SUBDIRECCIÓN GENERAL  
DEL INSTITUTO DEL PATRIMONIO  
CULTURAL DE ESPAÑA

**INFORME TÉCNICO SOBRE LA AFECCIÓN DEL PLAN PARCIAL DEL  
SECTOR E-16 DEL AYUNTAMIENTO DE ELCHE AL PALMERAL DE  
ELCHE (ALICANTE).**

Fecha: 30 de enero de 2020

Planificación urbana E-16 sobre ortofoto 2019

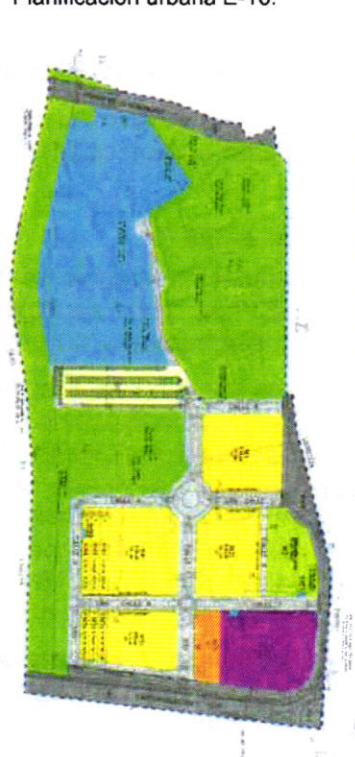
Se propone una ordenación en trama ortogonal yuxtapuesta al terreno existente, sin referencias a la ordenación tradicional agrícola del ámbito de actuación, quedando descontextualizados los tres huertos históricos sin una trama que los integre de forma armoniosa con la malla urbana.

En la manzana M2-1 sobre parte de la zona arqueológica y vivienda solariega se plantea un aparcamiento privado en superficie de uso público (4.449m<sup>2</sup>). La manzana M3.1 también contempla aparcamiento en superficie junto con uso terciario, disponiéndose además 550 aparcamientos en viario.

No se definen retranqueos de la edificación en las alineaciones enfrentadas a huertos históricos.

La construcción de edificaciones de hasta 8 plantas de altura, respecto a la escala del paisaje tradicional del palmeral, supone un fuerte impacto en la percepción del mismo, tanto en su relación desde el exterior al interior, perturbando la identificación y apreciación de su perfil y de sus elementos identitarios, como desde el propio huerto hacia la ciudad, convirtiéndose en un oasis dentro de una trama urbana que es ajena a su carácter tradicional.
